# RFCを踏まえた スマートメーター仕様に関する 基本的な考え方

平成 24年 7月12日

東京電力株式会社

## Ⅱ-1. 国際標準規格の採用（2） ～ IPの実装 ～

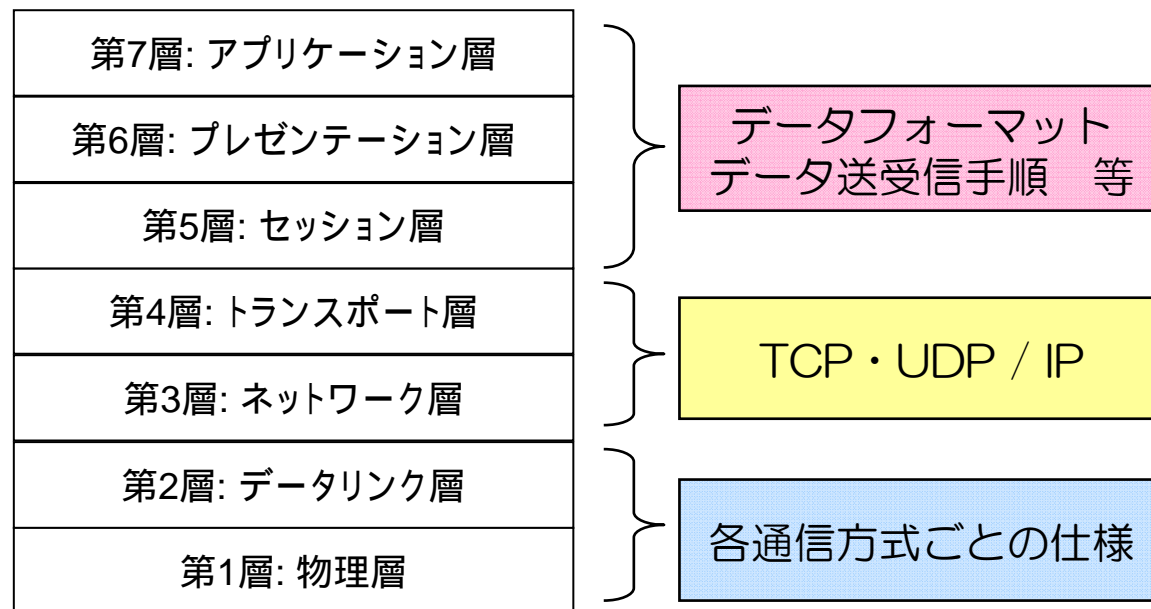
- スマートメーターのAルート通信機能には、原則、IPプロトコルを実装する。
  - IPを実装することで、通信仕様部分（無線の各種方式等）とデータ送受手順方式（IEC、ANSIのメーターデータに関する規格等）との分離が容易になり、将来的な変更や機能拡張に柔軟に対応可能。

## Ⅱ-2. 特定方式に限定しない「適材適所」の通信手段の導入（2）～FAN～

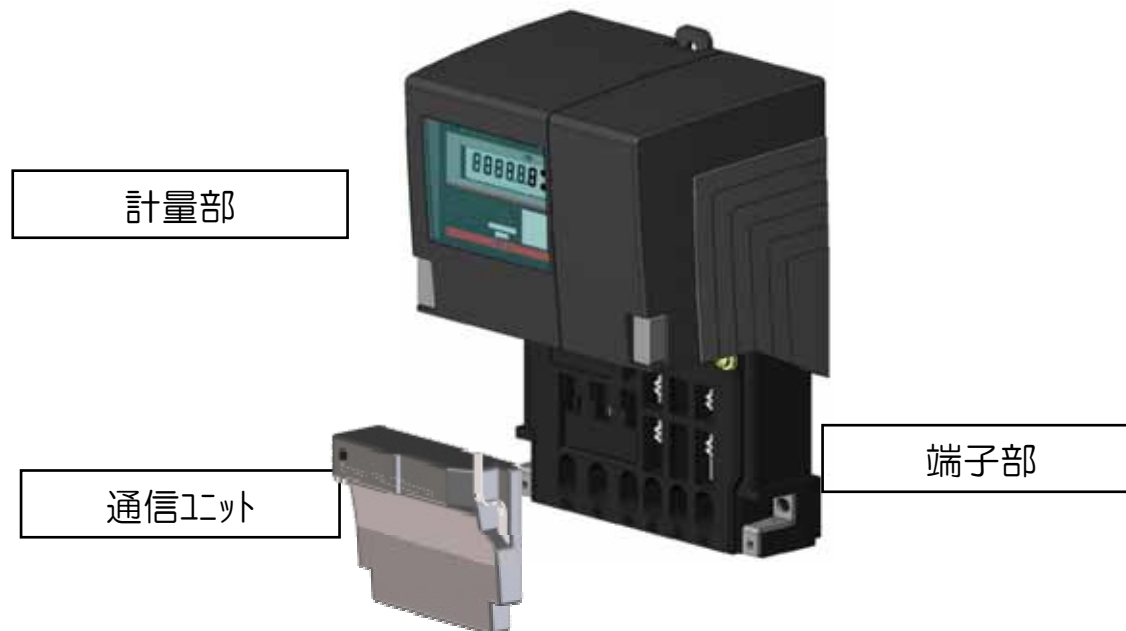
- 約2,700万軒をカバーする通信ネットワークを構築するために、高密度な住宅街、地下街や高層マンション、郊外や山間地など様々な地域特性に応じた通信方式を採用する必要があります。
- FANについては、1：N無線、マルチホップ無線、PLCの3種類の技術についてRFPを実施し、提案される技術の特性、通信の実現可能性、価格等を踏まえて、費用対効果の検証を行い、長期的には複数方式を「適材適所」で混在させて導入することで、全体最適化を図る。

## Ⅱ-3. スマートメーターが実現する機能（1） ～ 一体型の適用 ～

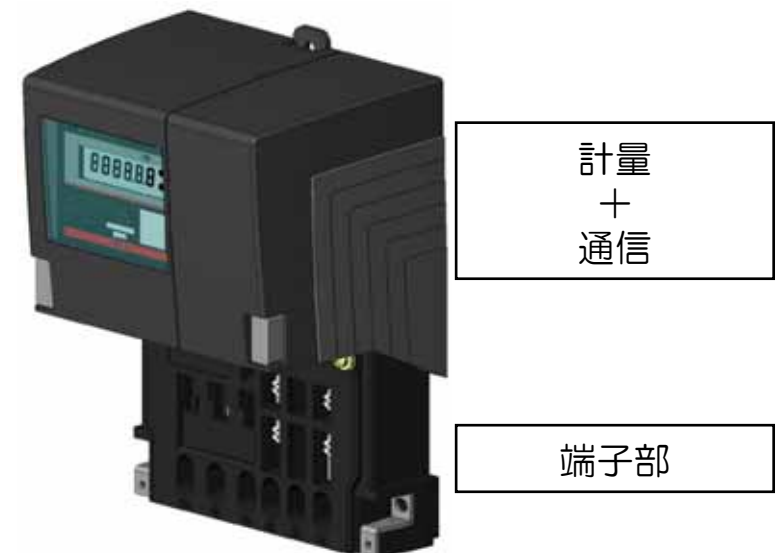
- スマートメーターの計量部と通信部の構成については、部品点数削減によるコストダウン等の効果が見込まれること勘案し、これまでの分離型に加え、一体型も認めるよう方針を変更する。

## Ⅱ-3. スマートメーターが実現する機能（3） ～ 30分検針値収集～

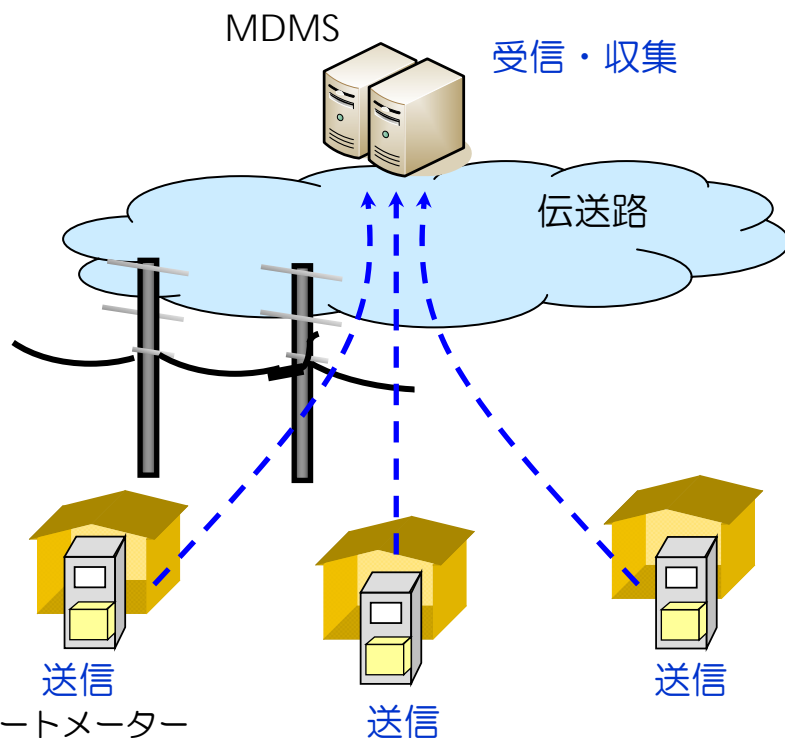
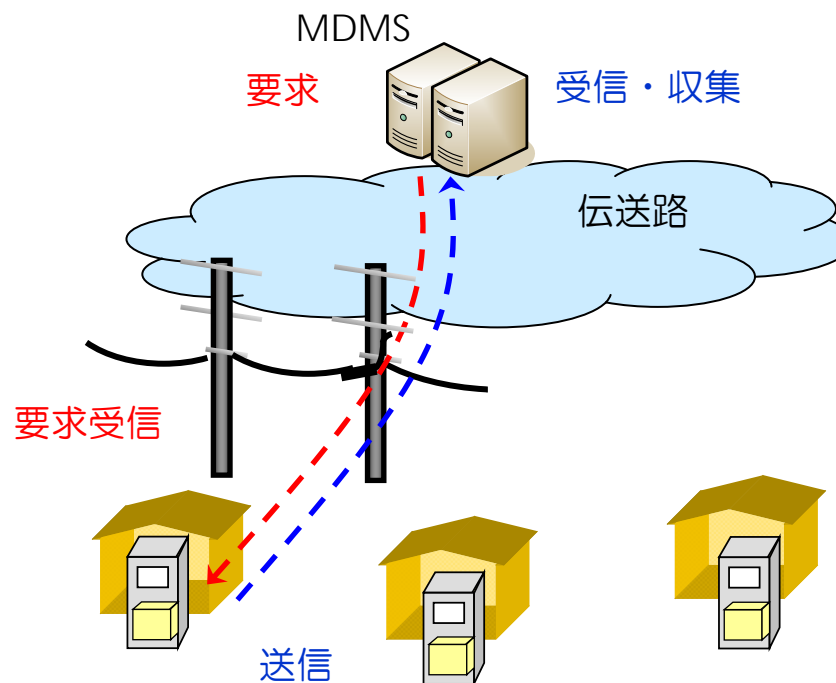
- スマートメーターは、30分検針値を計測して、決められた頻度でMDMSにデータを送信する。なお、伝送頻度については30分毎を基本とするが、伝送頻度を変更する機能拡張性を備えることとする。
- 検針値の欠損が発生した場合は、MDMSが行う当該メーターとの通信の復旧確認、欠損データの再収集要求に応じて、当該データを再送する。
